保定大棚工程设计变更申请表

工程名称：京港澳高速公路京石段保定收费大棚维修改造工程（二次）DP-1标段

变 更 通 知 单

变 更 通 知 单

所长	李光	李光
项目负责人	杜鹤麟	杜鹤麟
专业负责人	杜鹤麟	杜鹤麟
审定		
审核	张永生	张永生
校对	董素敏	董素敏
设计	王梦远	王梦远
方案设计人	王梦远	王梦远
建设单位:	河北京石高速公路开发有限公司	
项目名称:	京港澳高速公路京石段 保定收费站	
工程名称:	收费大棚维修改造工程	
图名:	2-2、3-3、4-4、5-5剖面图、 A轴~B轴、B轴~A轴立面图	
设计号	2022-07-1	
设计阶段	施工图	专业 建筑
比例	1:100	图号 建施替-04
版本号	1.0	出图日期 2022.11

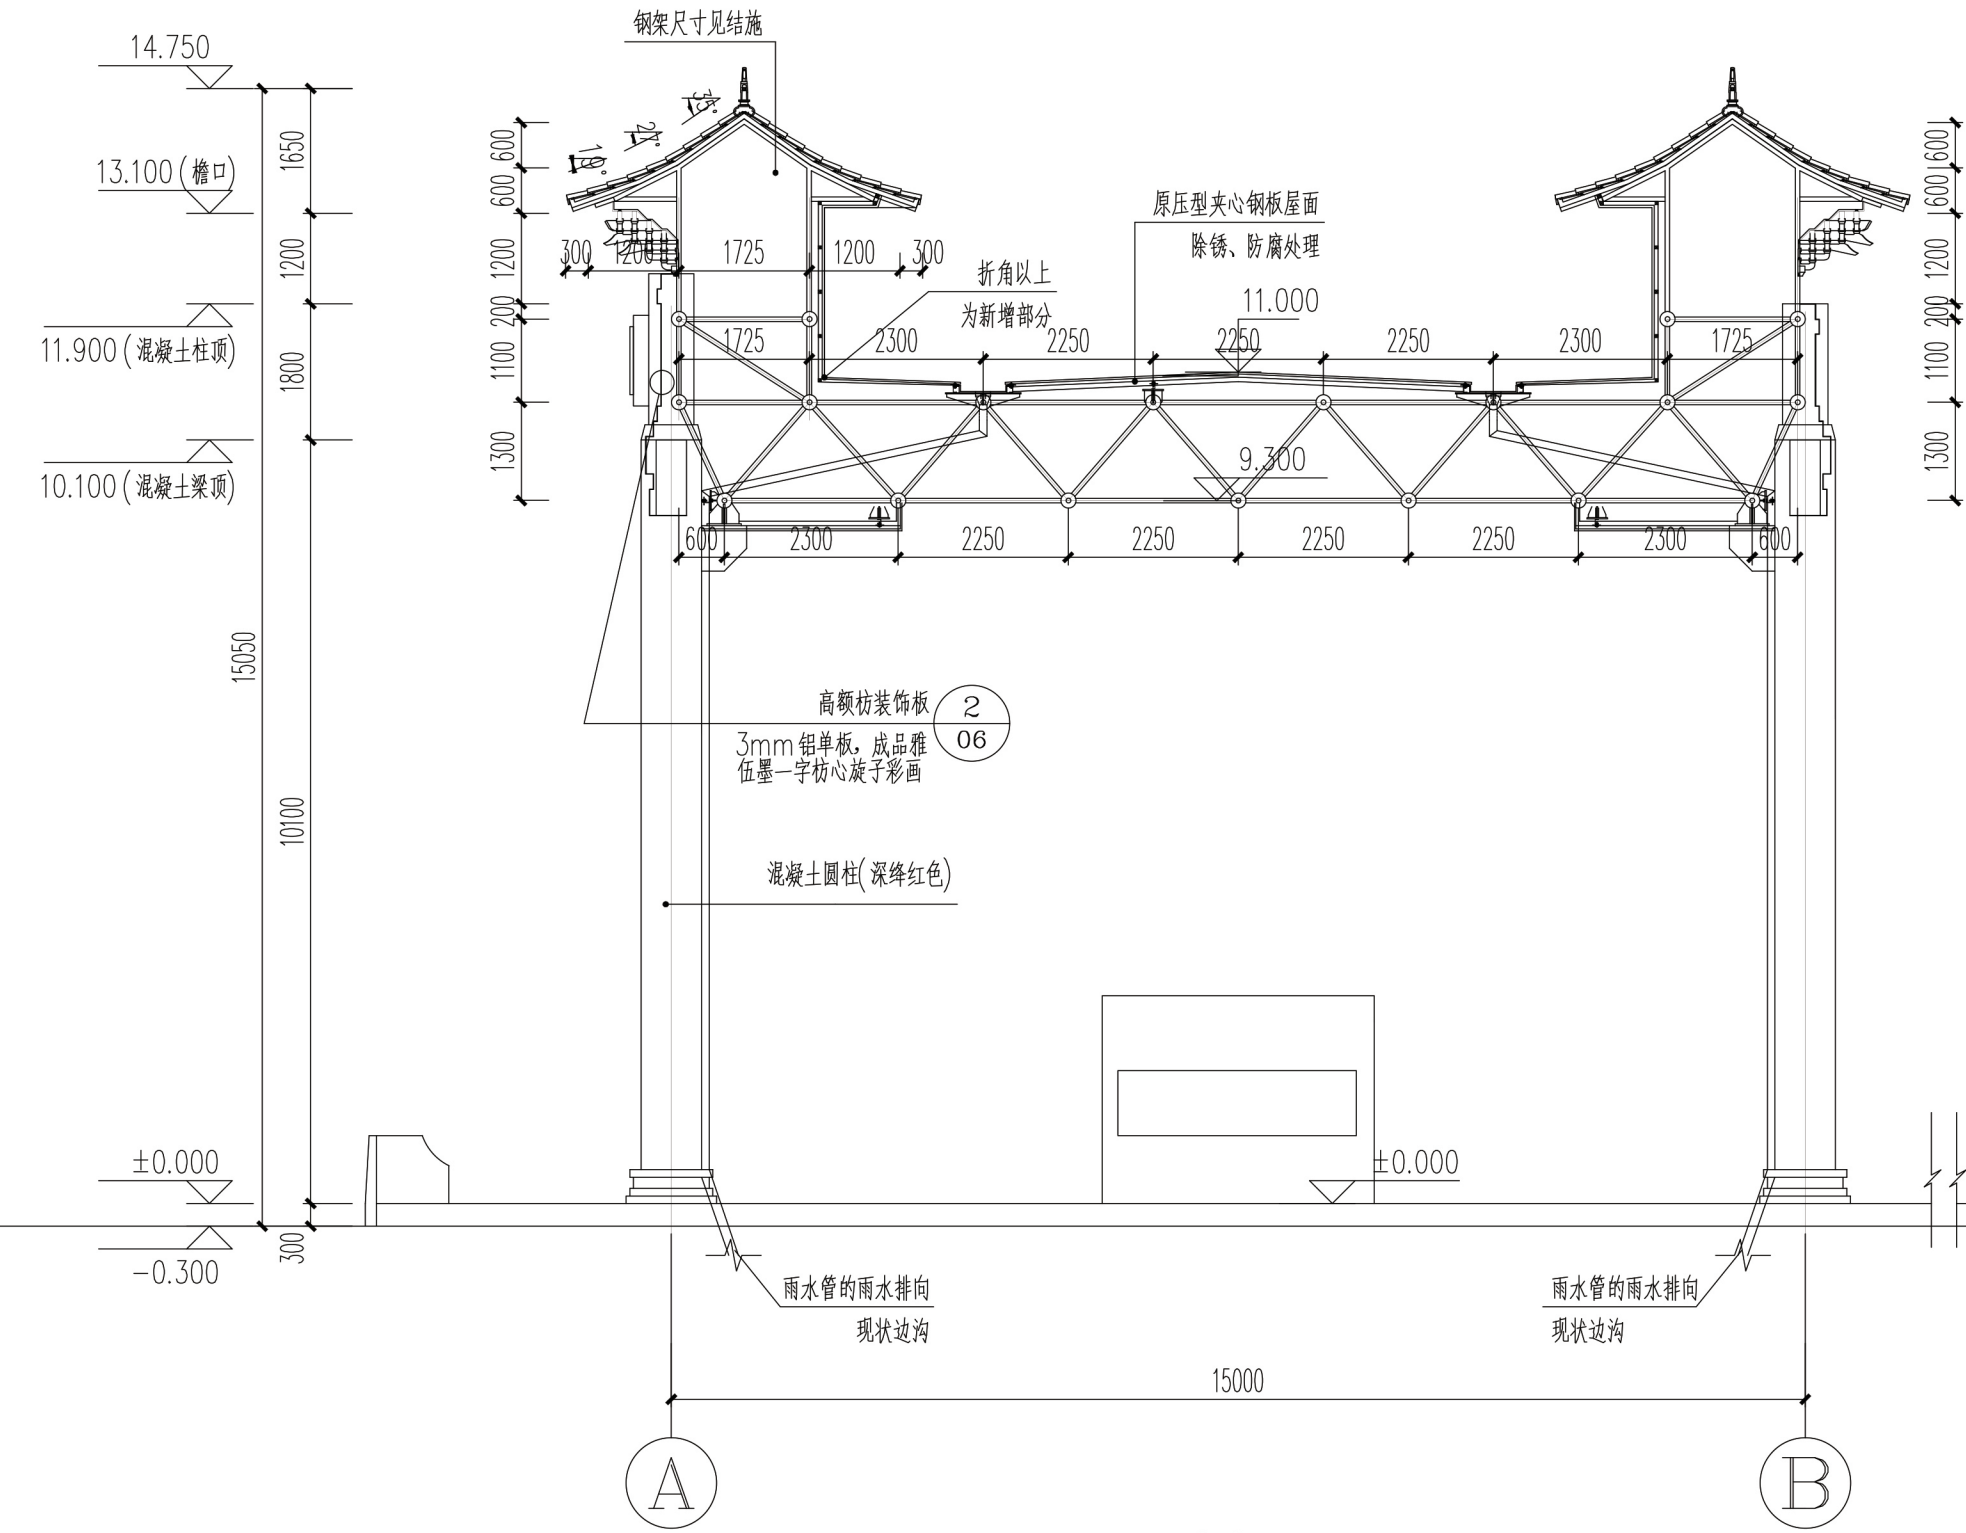
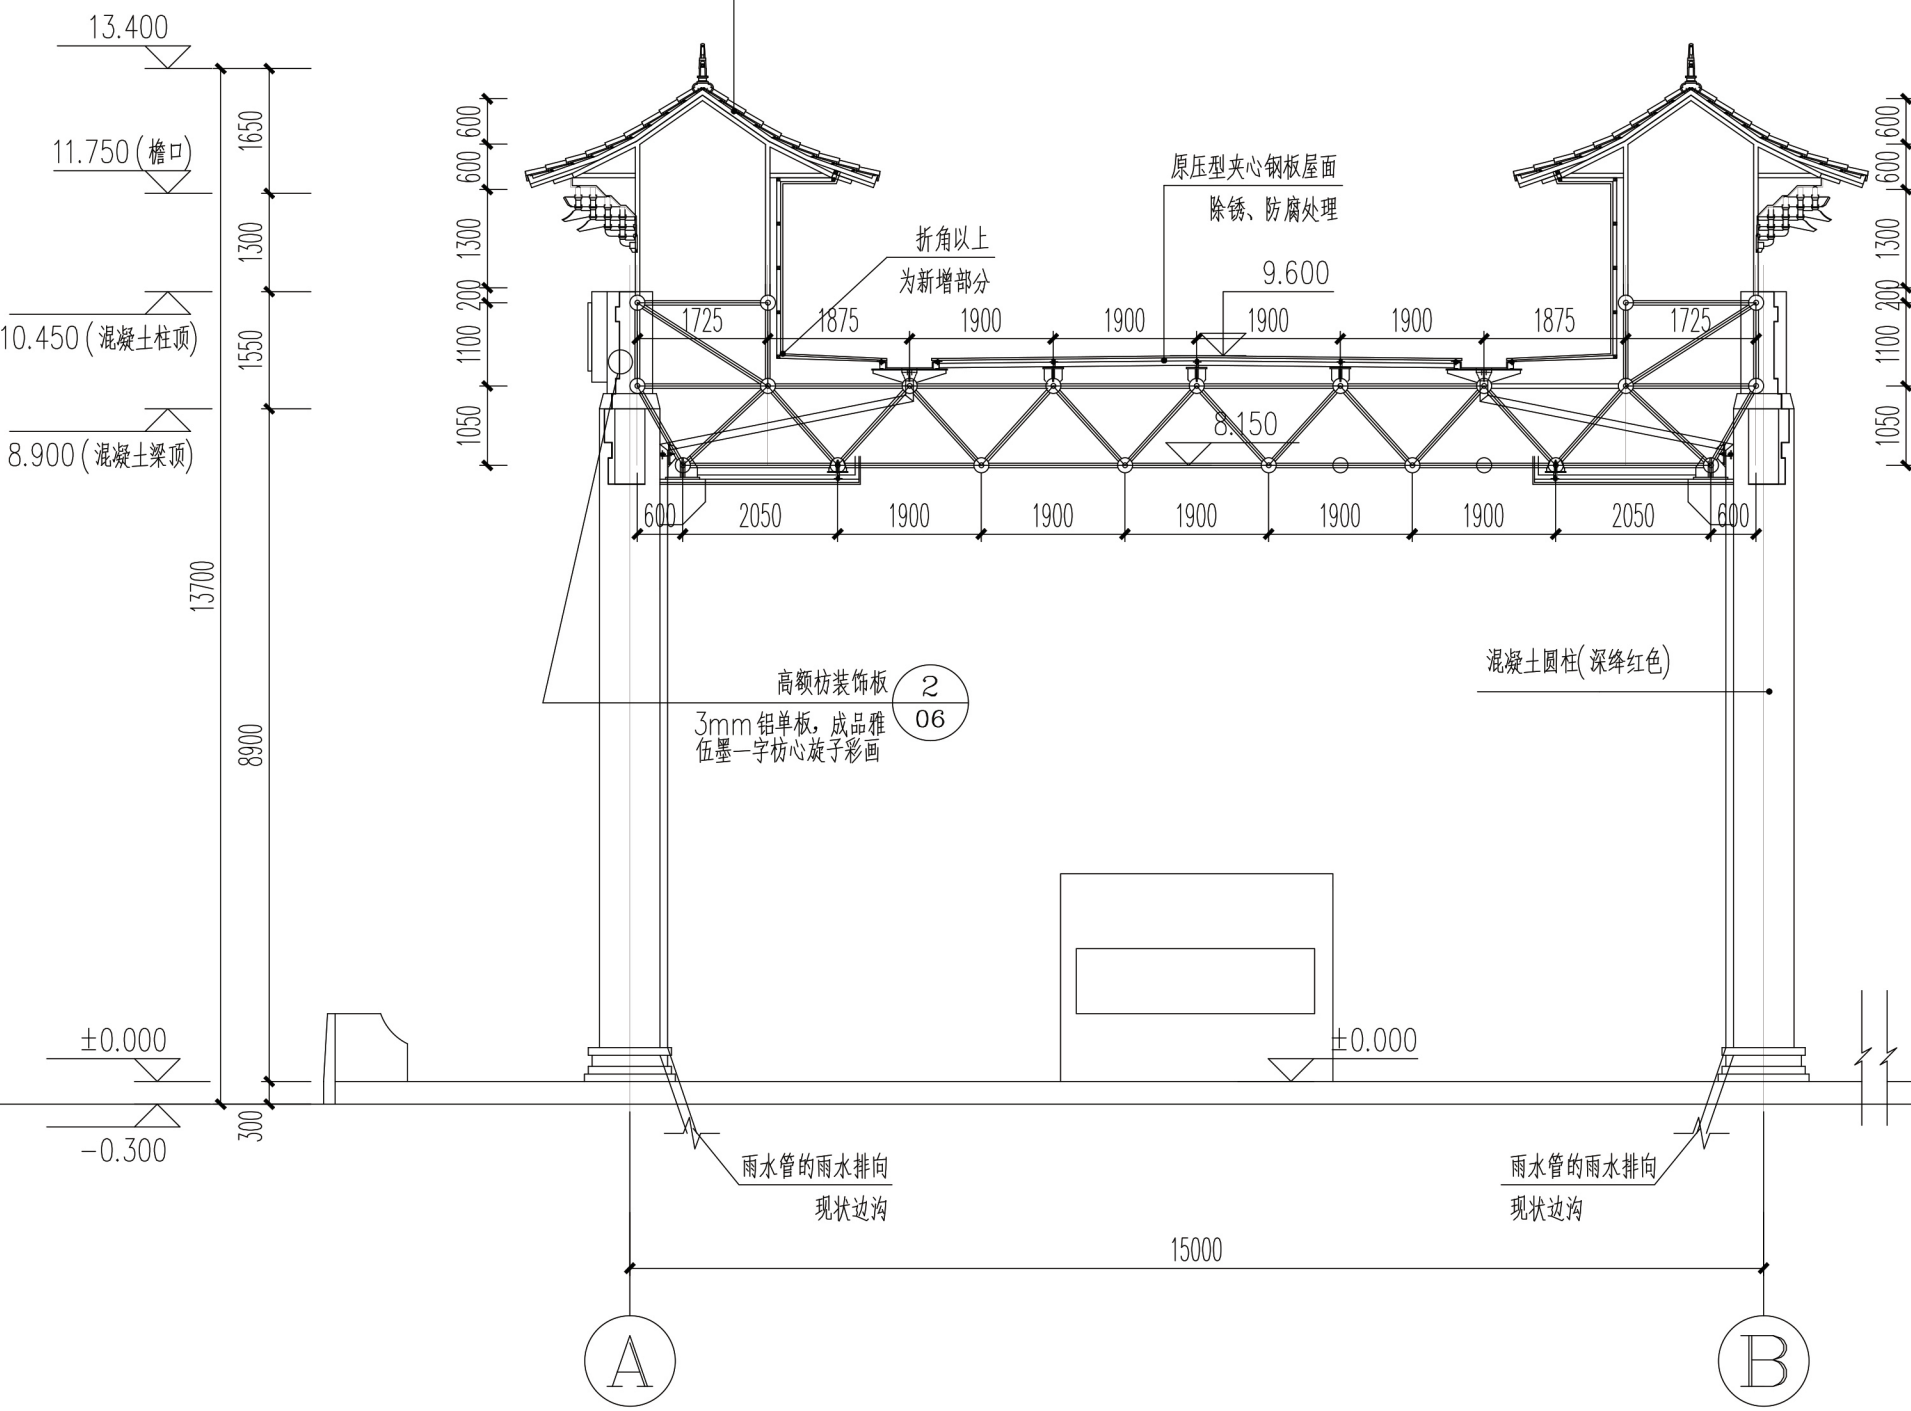
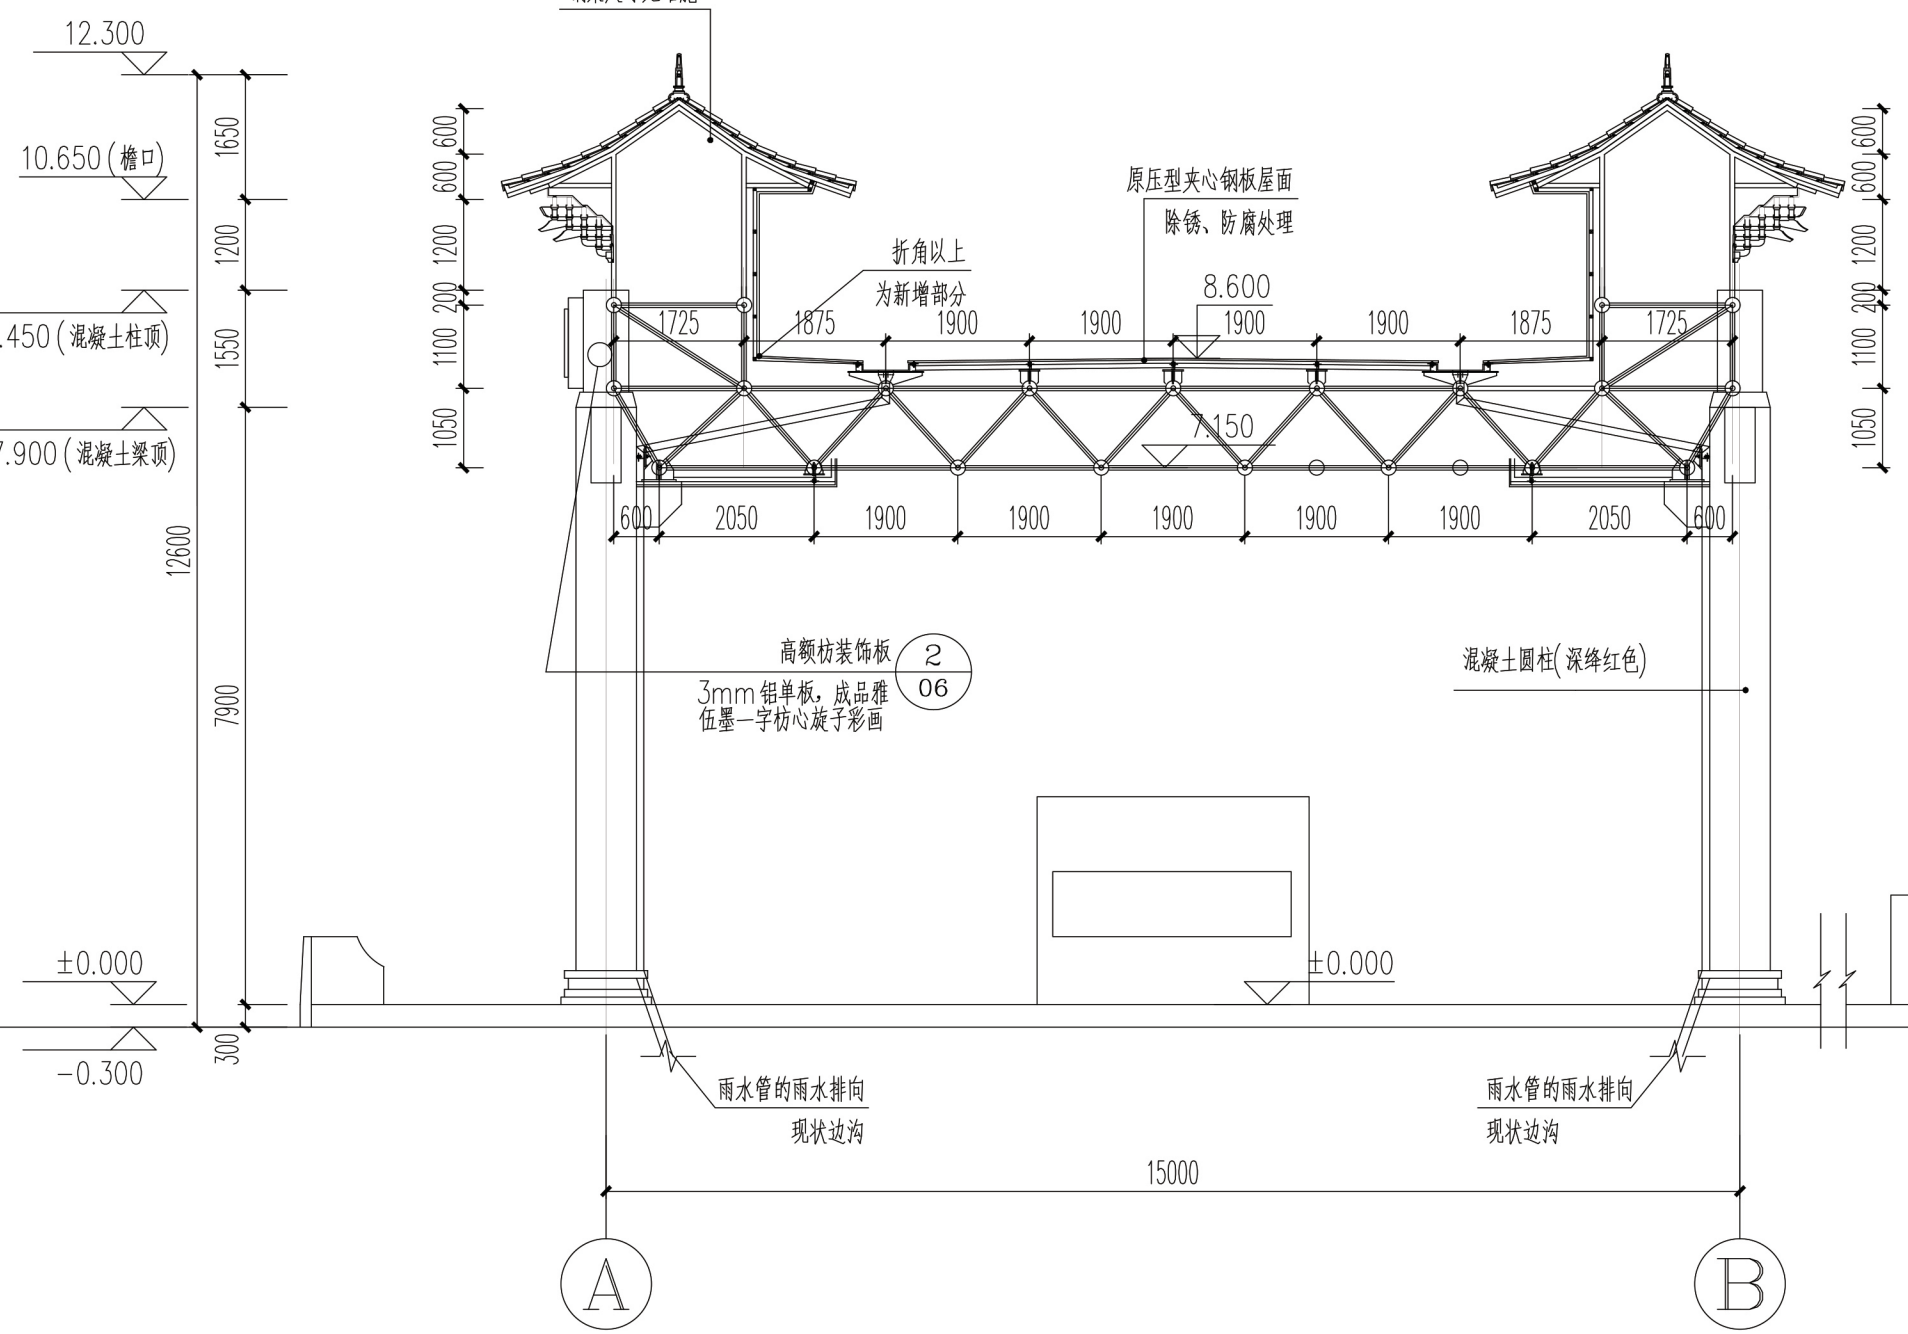
1. 由于铝合金斗拱制作周期较长, 运输成本较高, 斗拱材质由原铝合金(壁厚3mm)改为201不锈钢(壁厚1mm)。
 2. 檐口增设附加构造钢管(60x60x4), 作为支撑檐椽、飞檐椽造型铝制装饰板的主龙骨, 详见建施替-06。
 3. 根据厂家要求调整屋面方钢管檩条间距, 从原660改为600, 檩条数目相应增加, 详见建施替-06。
 4. 调整额枋装饰板尺寸, 增补龙骨规格, 详见建施替-06。
 5. 取消仔角梁端部套兽、老角梁端部霸王拳造型, 见建施替-06。
 6. 钢架内侧增设0.8厚Q235优质钢单层压型钢板及相应龙骨, 增强钢架防雨防风性能, 详见建施替-04、06。
 7. 根据现场反馈, 现场实际标高比原设计图纸标高整体高出1.00米, 我方所有标高在原图纸基础上相应增加1.00米。
- 以下空白。
